INFORME DE AUDITORÍA INTERNA DEFINITIVO

FECHA:	23-12-2025
PROCESO/ UNIDAD AUDITADA:	Proceso de gestión de recursos físicos
RESPONSABLE DIRECTIVO:	Erwin Homero Villegas Parra
EQUIPO AUDITOR:	Laura Carolina Nossa Gonzalez

Evaluar el cumplimiento de la norma técnica colombiana 6047 de 2013 de accesibilidad al medio físico, espacios de servicio al ciudadano en la administración pública en la UAERMV.

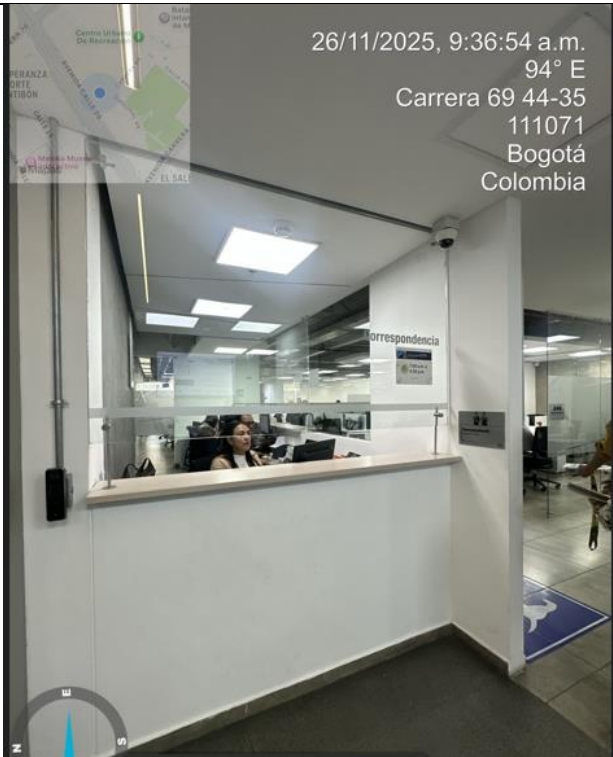
Recomendación(es):	Instalar un sistema de alarma de asistencia al interior del baño accesible, asegurando que quede operativo y disponible para uso inmediato, y que su elemento de activación (pulsador, cordón, botón o dispositivo equivalente) sea alcanzable en dos condiciones: (i) desde el sanitario y (ii) por una persona tendida en el piso, conforme a lo exigido por la NTC 6047. La instalación debe incluir, como mínimo: la definición del punto(s) de activación para garantizar el alcance requerido, la conexión a un receptor de aviso (p. ej., recepción, puesto de control o punto de atención) que permita atención oportuna, la identificación/rotulación del dispositivo para fácil ubicación por el usuario y la prueba funcional in situ (activación desde sanitario y desde el nivel de piso), dejando evidencia de verificación (registro fotográfico y acta de prueba) para cierre del hallazgo.
CONDICIÓN:	Hallazgo N°3 Modulo de correspondencia/radicación – altura del punto de atención es demasiado alta Módulo de correspondencia/radicación – altura del punto de atención es demasiado alta La altura del punto de atención del módulo destinado a correspondencia/radicación es superior a la permitida por la norma, afectando la accesibilidad (especialmente para usuarios de silla de ruedas). Se requiere ajustar el mostrador o disponer un tramo accesible.

CRITERIO:	Incumplimiento NTC 6047 – numeral 20.4 (Altura de mostradores): “El nivel del mostrador debe estar entre 740 mm a 800 mm desde el suelo.”
CAUSA PROBABLE:	El módulo fue diseñado o ejecutado con criterios estándar de mobiliario/mostrador sin incorporar desde el inicio los parámetros de accesibilidad de la NTC 6047. Esto suele ocurrir por falta de revisión técnica en etapa de diseño, ausencia de detalle constructivo de “tramo accesible” en planos, o por instalación en obra sin replanteo y medición final para verificar el rango permitido y el espacio libre inferior para aproximación frontal de usuarios.
CONSECUENCIA:	La altura excesiva impide o dificulta la atención autónoma de personas usuarias de silla de ruedas o de baja estatura, al no permitir un alcance funcional y/o aproximación adecuada, generando una barrera de acceso al servicio de correspondencia/radicación.
Recomendación(es):	Adecuar el módulo de correspondencia/radicación para que cuente con un tramo de atención accesible conforme a la NTC 6047, garantizando que: • El nivel del mostrador (superficie de apoyo donde se realiza la atención/firma/entrega de documentos) quede entre 740 mm y 800 mm medidos desde el piso terminado.
